变化点说明

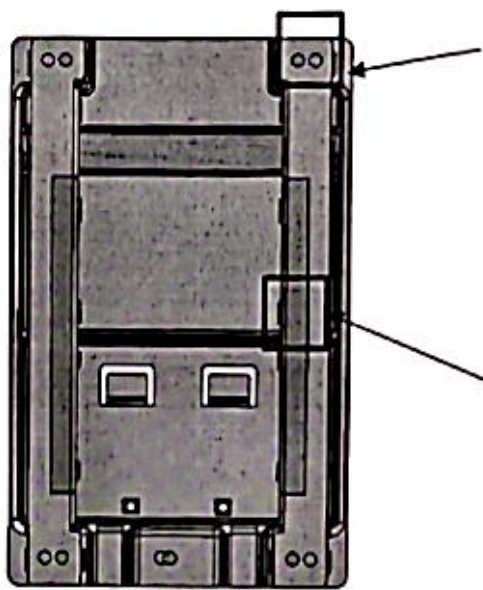
孔距相差15mm

型面变化

参照下图开发一套简易工装

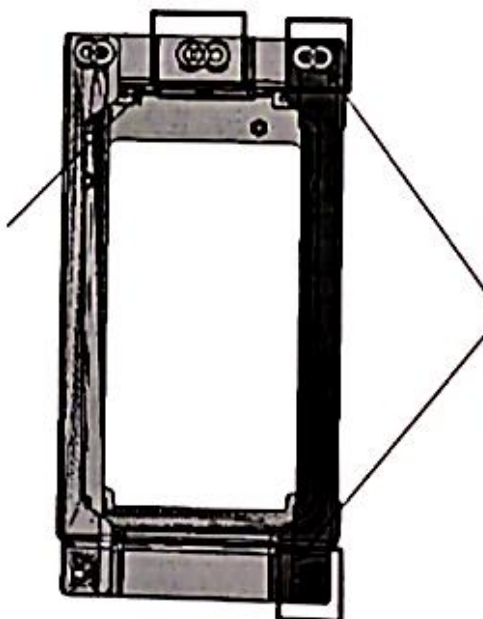
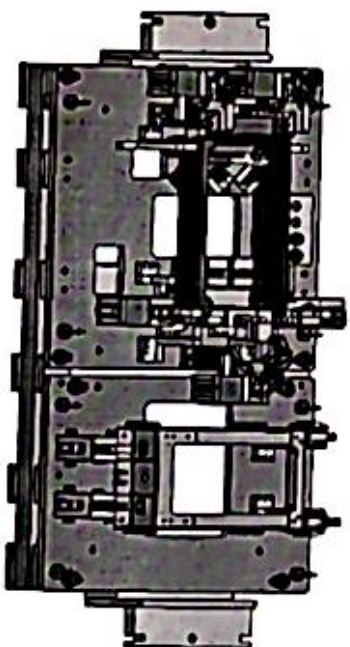
孔距相差15mm

孔距相差7.5mm

参照下图开发一套正式工装
